Dotyczy: „Modernizacja źródła ciepła z wykorzystaniem OZE w MPGK Włodawa” (ID 619026);
Nr sprawy: ZP/PN-3/2022/S – Wniosek nr 1 i nr 2 o wyjaśnienie treści SWZ.

TREŚĆ ZAPYTAŃ WRAZ Z WYJAŚNIENIAMI na stronę postępowania

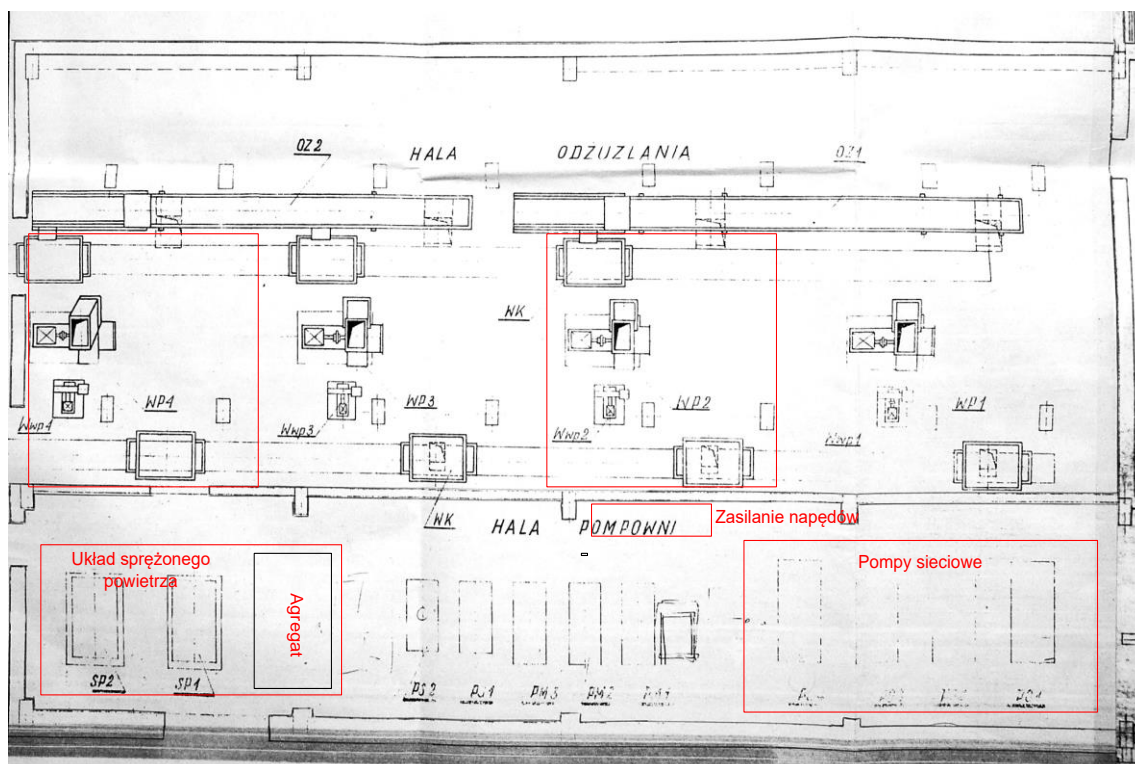
Lp.	PFU zał. (np. 1, 1A...)	Numer identyfikacyjny dokumentu lub rysunku (np. Rys. nr.; Załącznik nr.)	Branża	Treść wniosku o wyjaśnienie
1	Załącznik nr 2 do SWZ (OPZ)	Pkt 1.1.1.	wielobranżowe	Prosimy o przekazanie mapy sytuacyjno-wysokościowej z zaznaczeniem obszarów przeznaczonych dla nowych instalacji oraz na zaplecza budowy
Odpowiedź Zamawiającego: Załączono mapę sytuacyjno-wysokościową oraz przekroje budowlane ciepłowni, rzuty zainstalowanych urządzeń. Obszary i zakres przedstawiono w OPZ. Szczegóły będą ustalane na etapie projektu [Załącznik nr 1 – katalog pn. Inwentaryzacja, katalog pn. Budynek].				
2	Załącznik nr 2 do SWZ (OPZ)	Pkt 1.1.8	technologiczna	Prosimy o podanie składu oraz kaloryczności obu gatunków biomasy
Odpowiedź Zamawiającego: Dopuszczalna każda biomasa zgodna z obowiązującymi przepisami prawa dla spalania w instalacjach energetycznych.				
3	Załącznik nr 2 do SWZ (OPZ)	Pkt. 1.2.3.1	wielobranżowa	Prosimy o precyzyjne wskazanie granic prac rozbiórkowych w poszczególnych branżach (budowlana, mechaniczna, instalacyjna elektryczna i AKPiA)

oraz przekazanie dokumentacji kotłów nr 2 i 4
--	--	--	--	---

Prace rozbiórkowe wskazane są w OPZ str. 23 (rozbiórka kotła Nr 2 i Nr 4, zasobnik miálu kotła Nr 4, przeniesienie szafy sterowniczej kotła Nr 3 (S3)). Instalacje sprężonego powietrza, agregatu awaryjnego, pomp sieciowych, zasilania falownikowego przewidziane są do przeniesienia w przestrzeń po zdemontowanym kotle Nr 2, zgodnie z rysunkiem poniżej. Szczegóły będą ustalane na etapie projektu.
